Controlebezoek - Periodiek [Hfst 6.5]

Verslagnummer:
32/17112025/53189/60629/1

Inspectie adres: Verlatdreef 21 bus 11, 9120
Beveren-Kruibeke-Zwijndrecht (België)
Type: Controlebezoek - Periodiek [Hfst 6.5]

Elektrisch bord

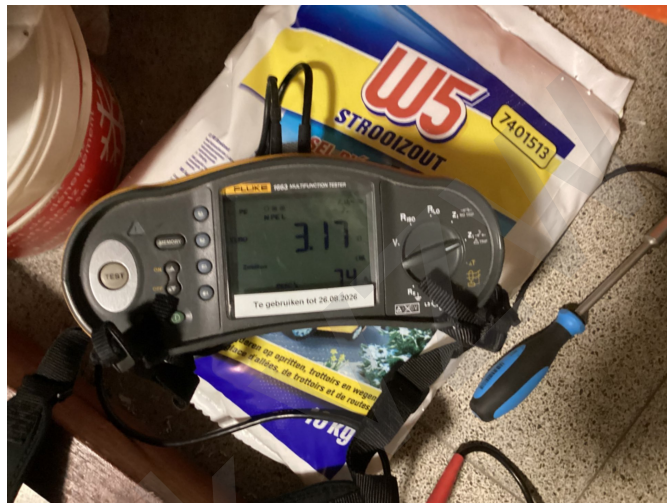
- Het eendraadsschema en situatieplan zijn niet aanwezig. - oAfd 3.1.2.1
- Het verdeelbord is onvoldoende gemarkeerd. Individuele markering, voedingsspanning en/of gevarendriehoek ontbreken. - oAfd 3.1.3.3; Afd 9.4.1
- De sectiegrootte van de overbruggingen in de borden is niet aangepast aan de grootte van de beveiliging tegen overstromen. - oAfd 4.4.1.5
- De nominale stroom van de differentieelstroombeschermingsinrichting is niet aangepast aan de maatregelen van de overbelasting. - oAfd 5.3.5.3; oAfd 5.3.5.5
- Er ontbreken afdekplaatjes in het elektrisch bord. - Afd 5.2.6; oAfd 4.2.2.3
- de voedingskabel naar bord appartement word niet beschermd door een automaat
- 2 verschillende secties van geleiders per aansluitklem van een differentieel
